**Circular N° 3**

Licitación Pública 594

Con relación al expediente de la referencia por la contratación de **INSTALACION Y PROVISION DE CABLEADO ESTRUCTURADO.**

Me dirijo a usted en respuesta a su Nota de GDE NO-2021-00007007-CAMOAR-GCOM#SECM del 30 de junio del 2021, relacionada con la consulta efectuada por la firma TECHNOLOGY BUREAU S.A. para la Licitación Pública N° 594 por la instalación y provisión de cableado estructurado.

## Unifilar TAB. SECCIONALES TABLEROS T1 Y T2

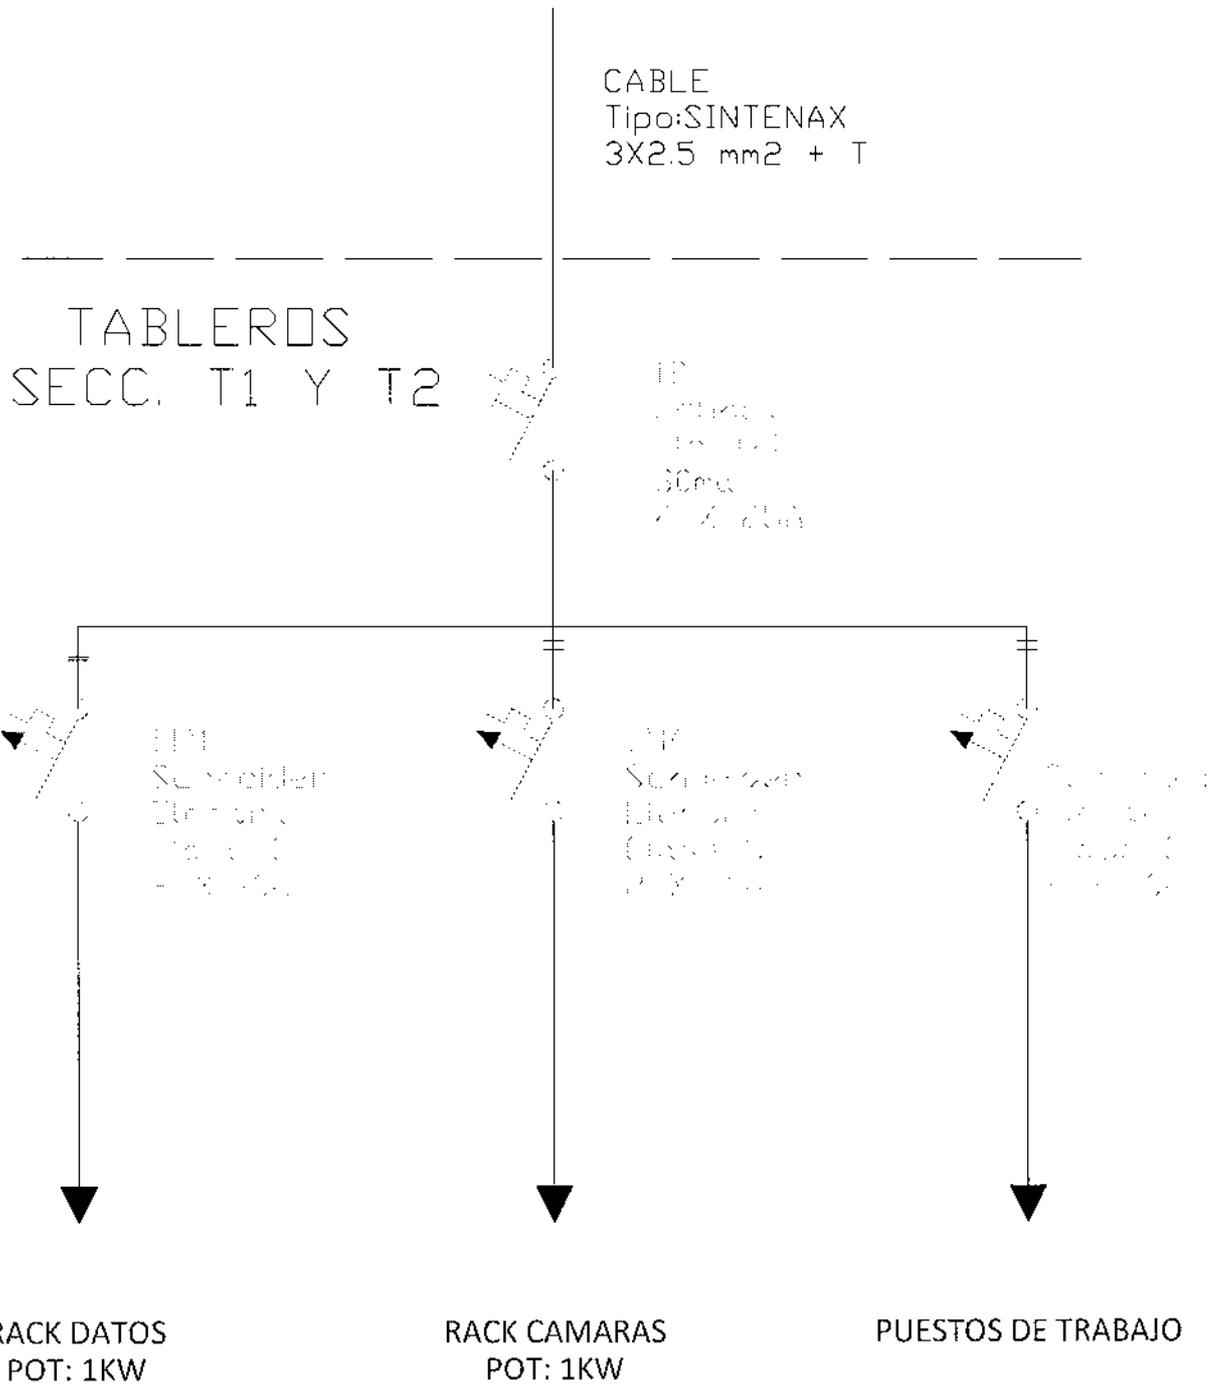
1. *"Tablero Principal y Secundarios*

*Según el Pliego, el tablero Principal está ubicado en el Datacenter donde se encuentra la UPS y desde allí se realizan tendidos independientes hasta cada tablero secundario.*

*Según lo informado en la visita, este tablero principal se ubicará en Galpón 3 y desde allí se alimentarán los gabinetes (RACKS), por favor confirmar si esto es así y no debemos considerar los tableros Secundarios concentrando todo en el tablero Principal."*

Se debe contemplar que se mueve únicamente el tablero principal del datacenter según informado en el pliego al galpón 3 y los 8 tableros secundarios no serán modificados y deben ser cotizados.

<b>Unifilar TAB. SECCIONALES</b>		
		TABLEROS T3 A T8		
E.T. G.I.P. N°XX	NOMBRE	DIBUJO	REVISO	APROBO
	FECHA	MELARAGNI		
95- A4 - 09	FORMATO: A4	30/06/21	ESC: no	CANT: 1
			REV: 0	HOJA: 1

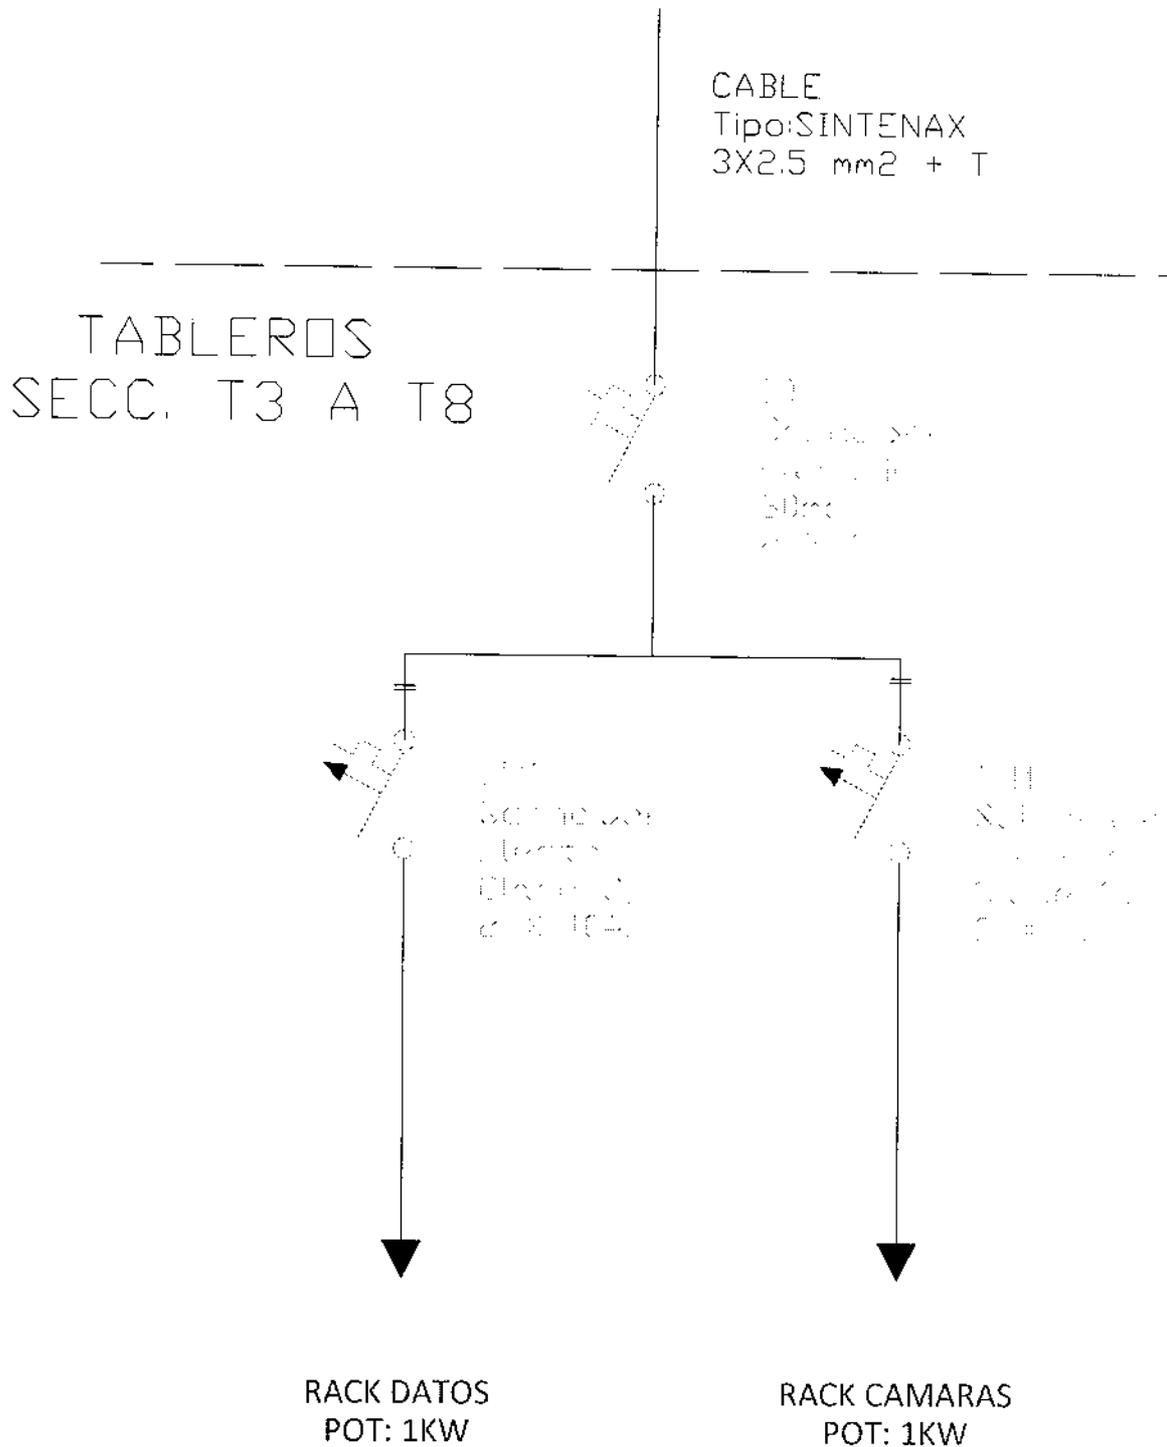
3. *"Cuál es la distancia estimada entre el tablero principal de galpón 3 y cada uno de los racks de Distribución."*

Según lo definido en el pliego, se debe estimar una distancia de 300 metros desde el tablero principal a cada uno de los tableros secundarios.

Unifilar TAB. PRINCIPAL TP1  
TP1 - TABLERO PRINCIPAL GALPÓN 3

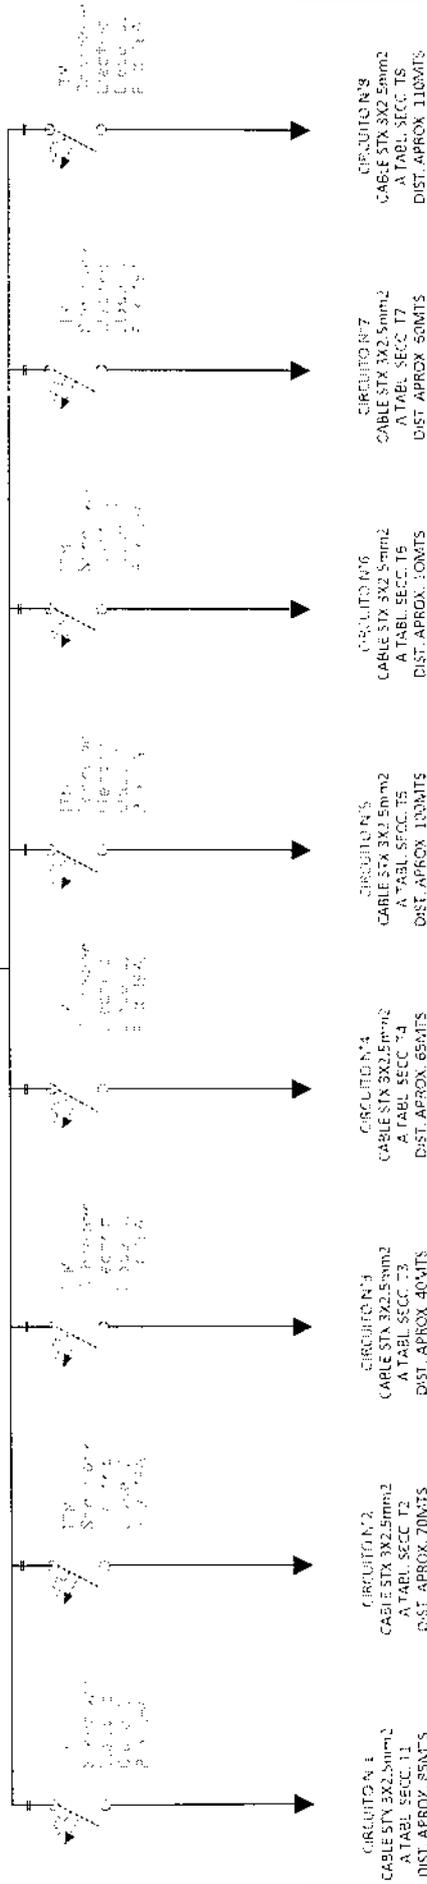
2. *"En caso que se confirme lo planteado en nuestra consulta 1, precisamos determinar cuál es la distancia entre el contenedor/UPS y el galpón 3 y cuál sería la sección recomendada del cable que debe alimentar el tablero principal en la nueva ubicación o bien para que podamos dimensionar el mismo precisamos nos informen cuál es la carga total a la que estará sometido ese tendido eléctrico?"*

Ver documentación adjunta

CABLE  
Tipo: SINTENAX  
4X6 mm<sup>2</sup> + T  
50MTS  
ENTERRADO

17K  
SINTENAX  
4X6 mm<sup>2</sup> + T  
50MTS  
ENTERRADO

NOTA: SE DEBERA CONTEMPLAR EN EL DIMENSIONAMIENTO DEL TABLERO B  
MÓDULOS ADICIONALES.
